CAAC 适 航 指 令

编号: CAD2010-A340-03R2

- 一. 标题: 排气装置-反推作动系统门-更换
- 二. 适用范围:

本指令适用于空客A340,型号为-211,-212,-213,-311,-312和-313,所有生产序列号飞机。

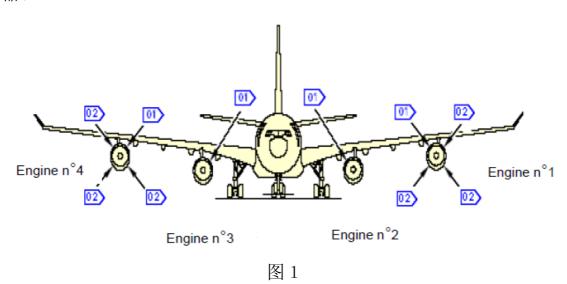
调查同时表明每架飞机上安装的16个反推枢轴门中的10个可能受到影响,它们是:

- -外侧发动机(1和4号):每个发动机的所有4个枢轴门。
- -内侧发动机(2和3号):每个发动机的上部内侧枢轴门。

- 4.1 不晚于2011年2月28日,对下图1中标识为 的每个发动机的上部内侧反推枢轴门,执行本指令4.3中要求的措施。
- 4.2 不晚于2012年12月31日,对下图1中标识为^{□2} 的1号和4号发动机的上部外侧反推枢轴门以及1号和4号发动机下部反推枢轴门(内侧和外侧),执行本指令4.3中要求的措施。
- 4.3 根据空客服务通告 (SB) A340-78-4037的说明更换主锁,并且根据空客服务通告SB A340-78-4038的说明拆除安装的垫片并更换作动器。

为了加强反推锁紧装置,本指令要求在10个关键的反推枢轴门上 安装一个新的经过改装的主锁和一个新的改装过的作动器。
